INVESTITOR:	GIMNAZIJA I STRUKOVNA ŠKOLA JURJA DOBRILE Šetalište Pazinske gimnazije 11, Pazin
IZRAĐIVAČ:	URED OVLAŠTENE ARHITEKTICE Suzana Despić d.i.a. Pula, Pješčana Uvala, V ogranak br.3
GRAĐEVINA:	REKONSTRUKCIJA I DOGRADNJA GIMNAZIJE I STRUKOVNE ŠKOLE JURJA DOBRILE
LOKACIJA:	Pazin, k.č. 1838 k.o. Pazin
OZNAKA PROJEKTA:	99/21-PO
PROJEKT:	ELABORAT ZAŠTITE OD POŽARA ISPRAVAK 1_svibanj 2024.
Projektant:	Suzana Despić, d.i.a.

Pula, prosinac 2021.g. **ISPRAVAK 1_svibanj 2024.**

Isprava_1 ovog elaborata zaštite od požara se odnosi na:

OZNAKA PROJEKTA: **99/21-PO**

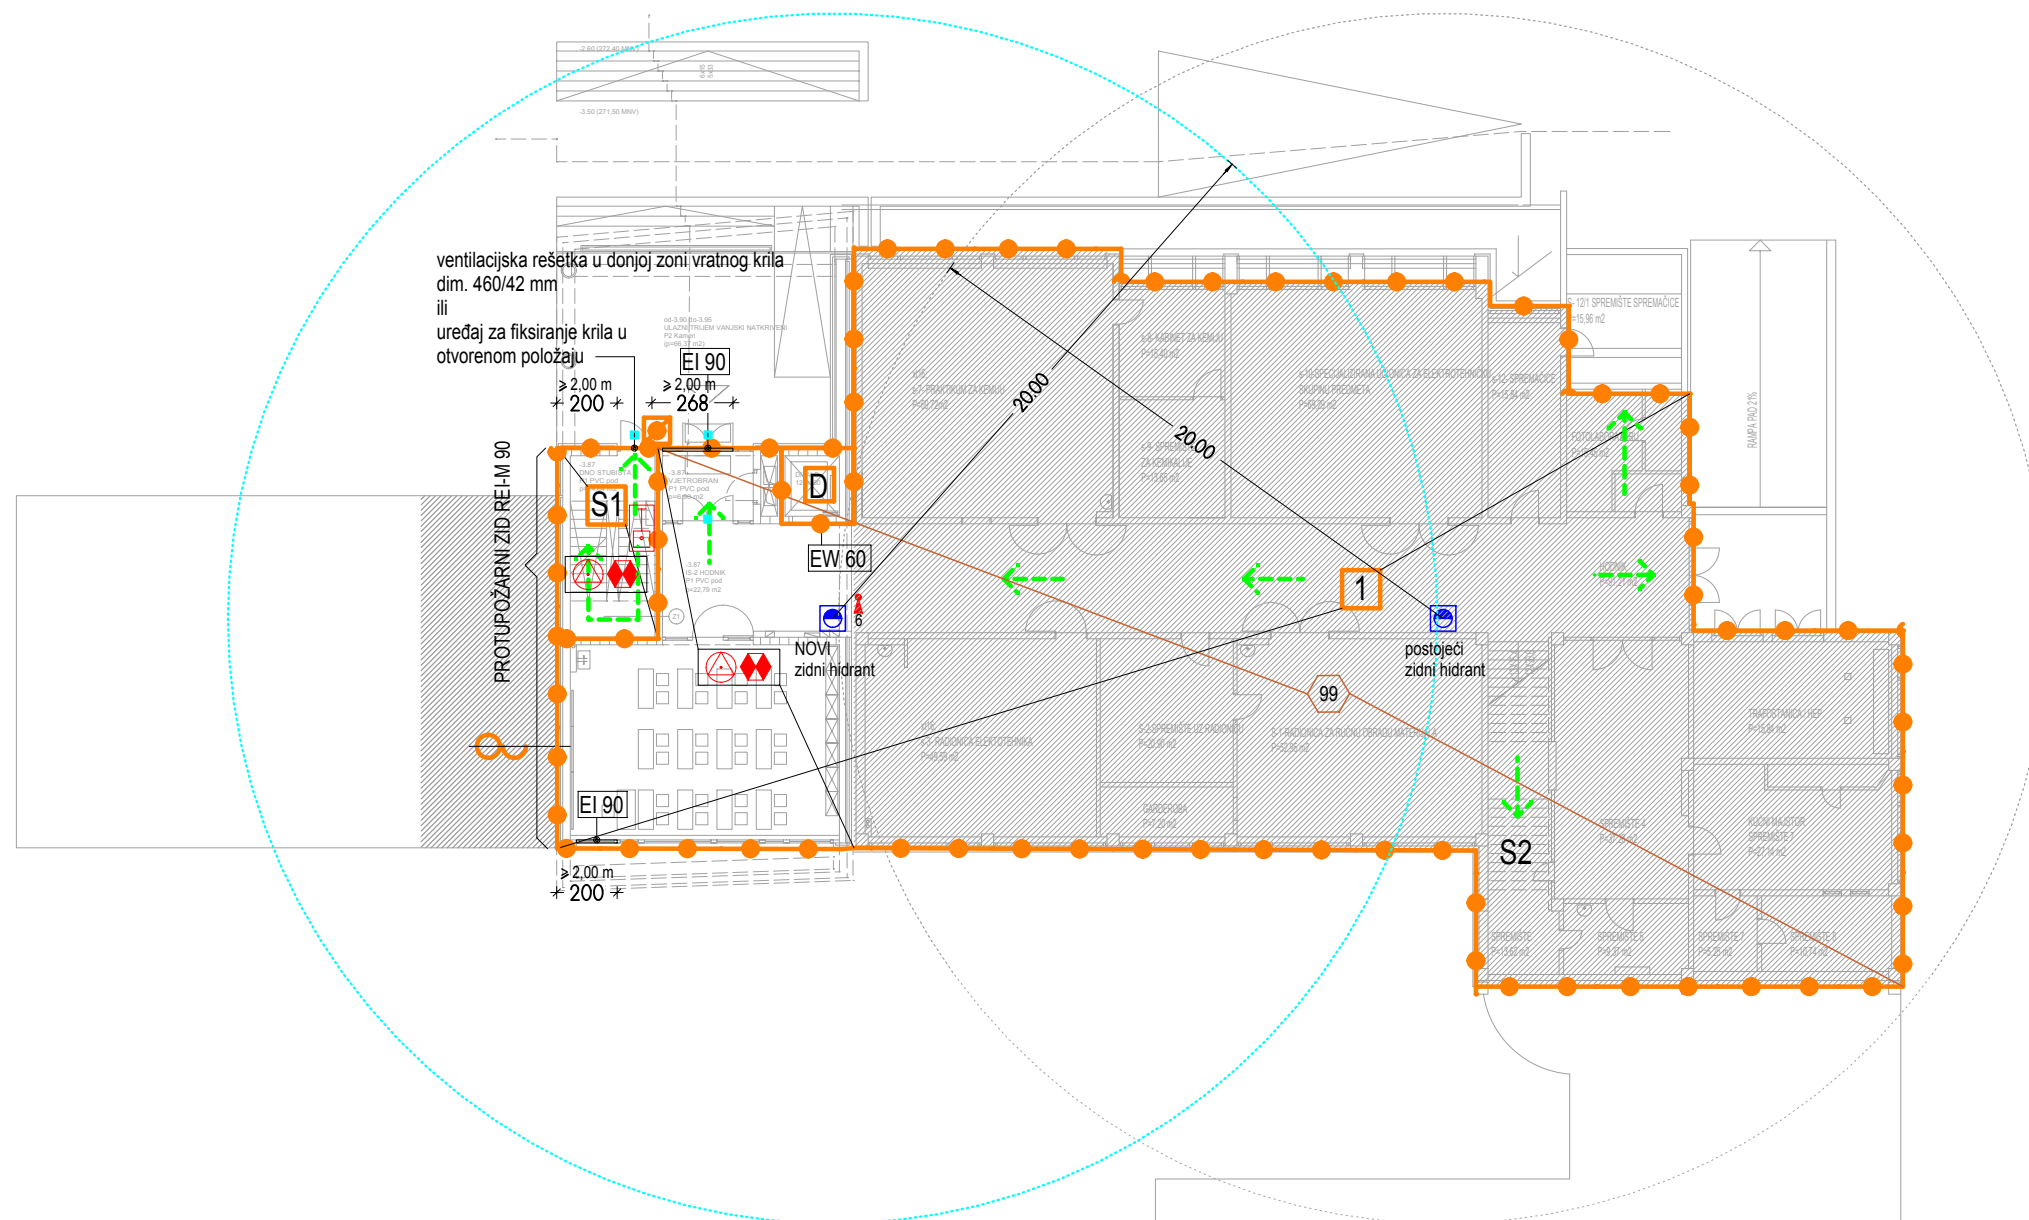
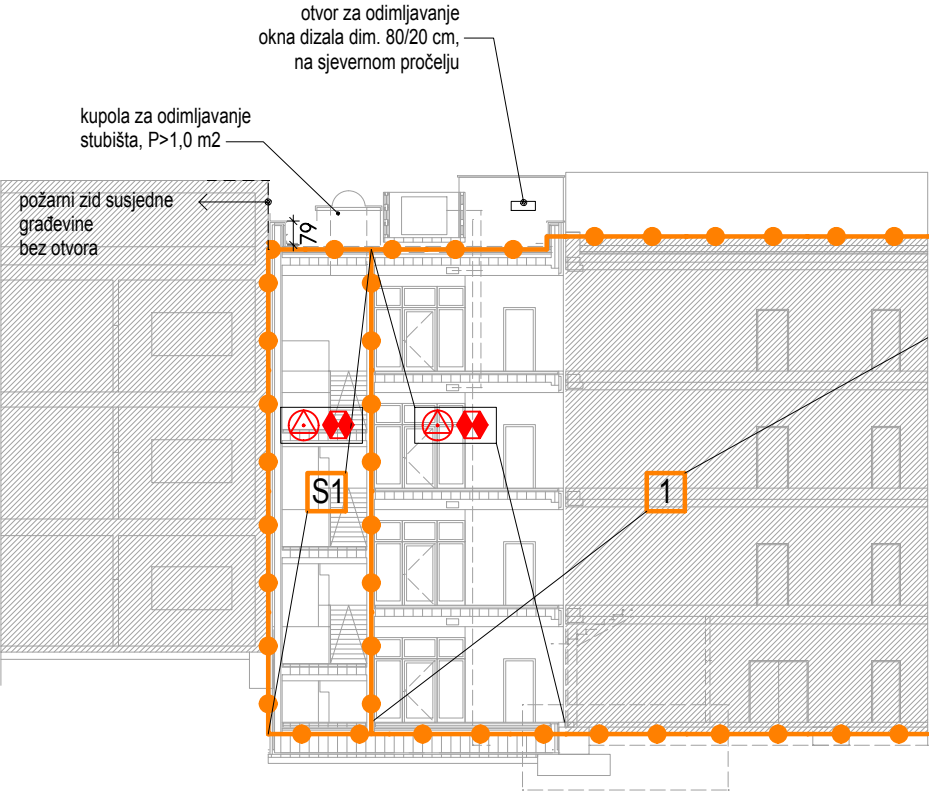
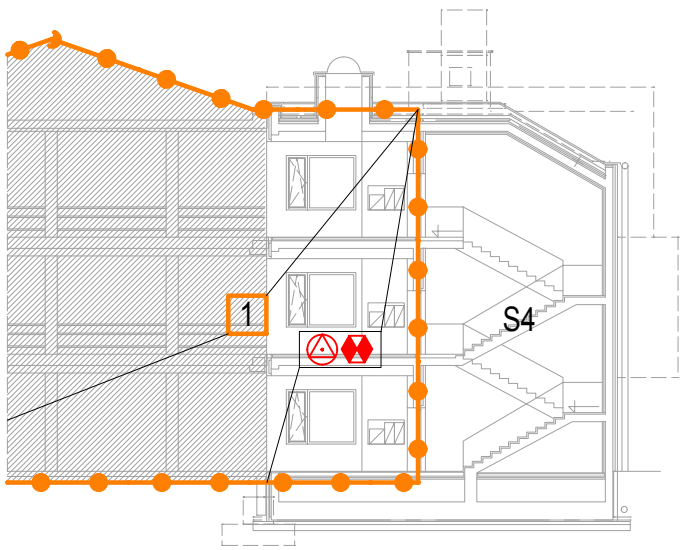
- ažuriranje i prilaganje važećeg dokaza o ispravnosti unutarnje i vanjske hidrantske mreže
- ažuriranje i prilaganje važećeg ovlaštenja za izradu elaborata zaštite od požara
- u grafičkom dijelu su obilježena sva evakuacijska vrata opremljena protupaničnim okovom

VRATA OPREMLJENA PROTUPANIČNIM OKOVOM (PRITISNE LETVE)
